DETERMINAZIONE DEL DIRIGENTE SERVIZIO VIA E VINCA 25 febbraio 2021, n. 66

[ID\_VIA\_409] D.lgs. n. 152/2006 e ss. mm. ii. – **Procedimento di Valutazione di Impatto Ambientale per “Interventi di mitigazione del rischio idraulico del territorio urbano – lotti I e II nel Comune di San Giovanni Rotondo”**. Proponente: **Comune di San Giovanni Rotondo (FG)**.

**Parere espresso nella seduta del 04/02/2020 - Parere Finale. a**

**Procedimento:** ID VIA 409: PAUR ex art. 27-bis del d.lgs. 152/2006 e smi per "Interventi di mitigazione del rischio idraulico del territorio urbano — lotti I e II nel Comune di San Giovanni Rotondo"

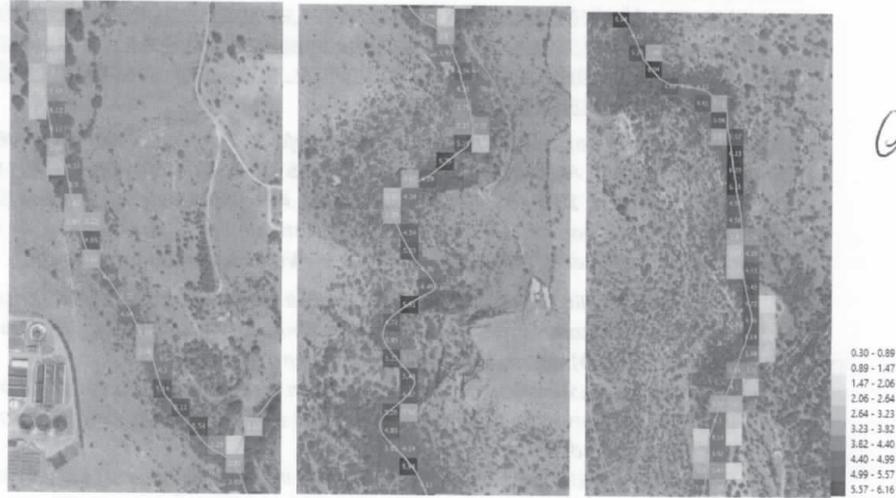
Di seguito si riporta il confronto dei valori di velocità per lo stato di fatto e per lo stato di progetto.

**STATO DI FATTO**

**STATO DI PROGETTO**

**Sul Punto 4):**

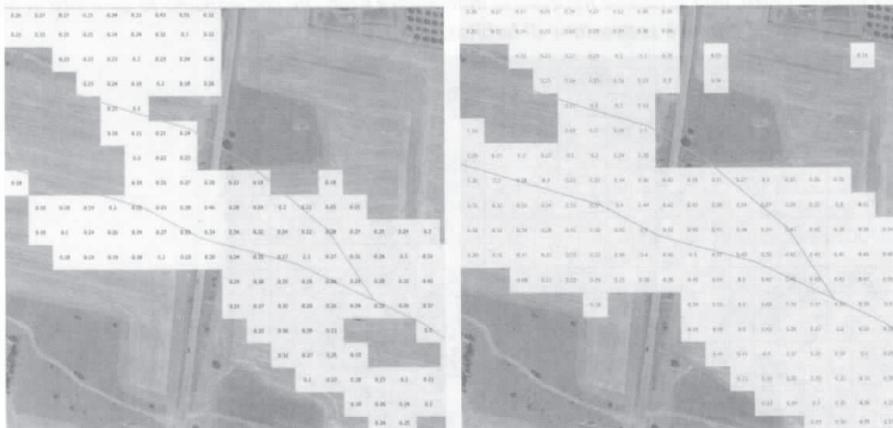
Nell'elaborato **"A - Relazione di riscontro parere n.12919 del 22.10.2019", paragrafo 3 – pagina 5-6 "Individuazione e verifica degli attraversamenti"** il proponente riscontra come di seguito:

*Al fine di meglio definire i potenziali impatti del progetto sulla popolazione in merito alla riduzione del franco idraulico in corrispondenza di eventuali attraversamenti in interferenza con i reticoli analizzati, si è proceduto nell'approfondimento di tale aspetto individuando, mediante l'analisi della cartografia e dell'ortofoto, la presenza di eventuali attraversamenti seguendo il tracciato dei suddetti reticoli e ponendo particolare attenzione in corrispondenza delle strade presenti. Nella maggior parte dei casi i reticoli analizzati attraversano gli assi viari allagando la sede stradale, non risultano presenti infatti tombini per garantire l'attraversamento in condizioni di sicurezza. Solo in corrispondenza della Strada Provinciale 45 bis (lungo il tracciato del compluvio in prosecuzione alla sez.25) è presente un tombino in corrispondenza della strada, del quale in seguito si riporta uno stralcio planimetrico relativo alla sua posizione, oltre ad un'immagine della vista da monte verso valle.*
